GTM-NotaS2021-116

Anexo Técnico al oficio GTM-NotaS2021-116

OBSERVACIONES A LA VERSIÓN PROVISORIA DE LA REPROGRAMACIÓN DE LARGO PLAZO AÑO ESTACIONAL 2021 – 2022

Aspectos Relevantantes y Observaciones a la RPLP Versión Provisoria 2021-2022

Proyección de precios de carburantes NOV 2021 - ABR 2022
Fuente: Short Term Energy Outlook, EIA, agosto 2021

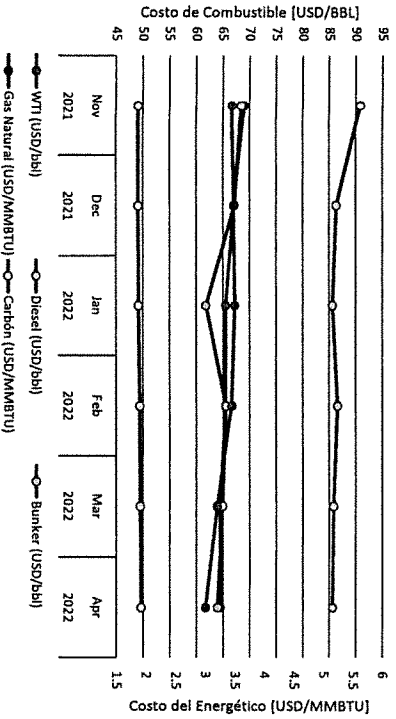
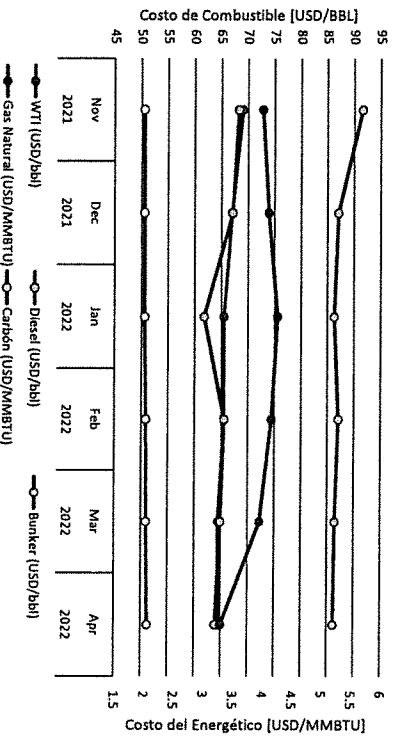
- ii. Indique la razón por la cual existe diferencia entre los valores correspondientes al carbón contenidos en la tabla de la sección 1.7 de la RPLP 2021-2022 VP, en la gráfica de la misma sección y los valores consignados en el informe "Short Term Energy Outlook, EIA, agosto 2021".

REQUERIMIENTO DE COMBUSTIBLE

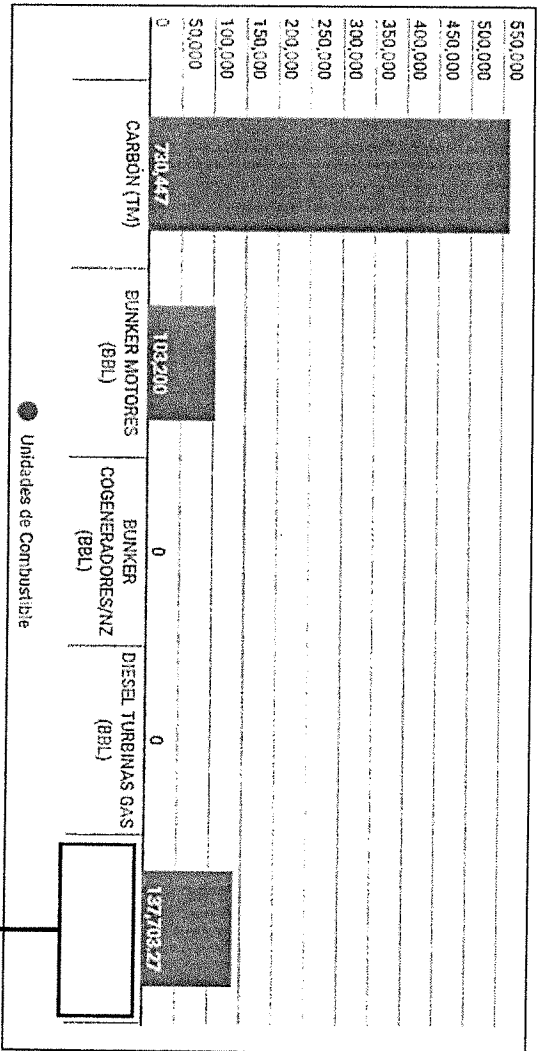
En la ilustración 19 del informe de la RPLP 2021-2022 VP, falta la leyenda del último bloque de la gráfica.

Falta la leyenda del Gas Natural
